Keuringsverslag van een elektrische laagspanning- en zeer lage spanningsinstallatie

NIET CONFORM

Straatnaam Gasthuisstraat
Huisnummer 33
Busnummer
Postcode 3620
Gemeente LANAKEN
Land België

Controlebezoek van een oude huishoudelijke elektrische installatie van een wooneenheid bij verkoop op vraag van de verkoper volgens (KB 08/09/2019) - AREI Boek 1- 8.4.2. en 8.2.1. en 4.2.4.3.

Afbeelding schakel- en verdeelbord:

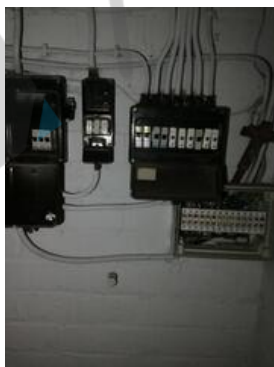
- I2.01 De waarde van de isolatieweerstand van één of meerdere stroombanen is kleiner dan 0,5M ohm Zie foto : aanduiding van smeltzekeringen (Boek 1 Onderafdeling 6.4.5.1.)

- I5.02 De aanduiding van de stroomkringen en/of apparatuur, aansluitklemmen, enz dient aangebracht of vervolledigd te worden. (Boek 1 Onderafdeling 3.1.3.1. en 3.1.3.3.A. en 5.1.6.1)

- I5.10 Niet gebruikte invoeringen van het verdeelbord zijn niet correct of onvoldoende afgedicht. (Boek 1 Afdeling 5.1.4. en 4.2.2.3.)
- I6.01 Een verzegelbare differentieelstroombeschermingsinrichting dient geplaatst te worden aan het begin van de installatie. (Boek 1 Onderafdeling 4.2.4.3.)

- I7.02 De smeltzekeringhouders of houders van kleine vermogensschakelaars met pennen met een sectie kleiner dan 10mm2 dienen voorzien te worden van kalibreerelementen. (Boek 1 Onderafdeling 5.3.5.5.A.)
